Keuringsverslag van een elektrische laagspanning- en zeer lage spanningsinstallatie

NIET CONFORM

Straatnaam Tildonksesteenweg
Huisnummer 29
Busnummer 4
Postcode 3020
Gemeente HERENT
Land België

Controlebezoek van een huishoudelijke installatie volgens (KB 08/09/2019) - AREI Boek 1- 6.5. en 4.2.4.3.

Afbeelding schakel- en verdeelbord:

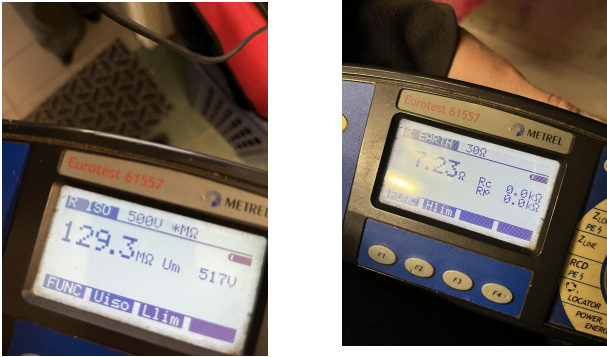
- I1.01 Eéndraadschema van de installatie is niet aanwezig. (Boek 1 Afdeling 2.12 - 2.13 en 3.1.2)
- I1.03 Situatieschema van de installatie is niet aanwezig. (Boek 1 Afdeling 2.12 - 2.13 en 3.1.2)
- I5.03 Het verdeelbord is niet makkelijk toegankelijk. (Boek 1 Onderafdeling 5.3.5.1.C.)

Klein bord is niet te openen omdat het is afgekit met siliconen. Kon niet gecontroleerd worden
- I5.11 Niet gebruikte invoeringen van het verdeelbord zijn niet correct of onvoldoende afgedicht. (Boek 1 Afdeling 5.1.4. en 4.2.2.3.)
- N3 Het is niet uitgesloten dat bij een nacontrole bijkomende inbreuken worden vastgesteld bij voorleggen schema's.
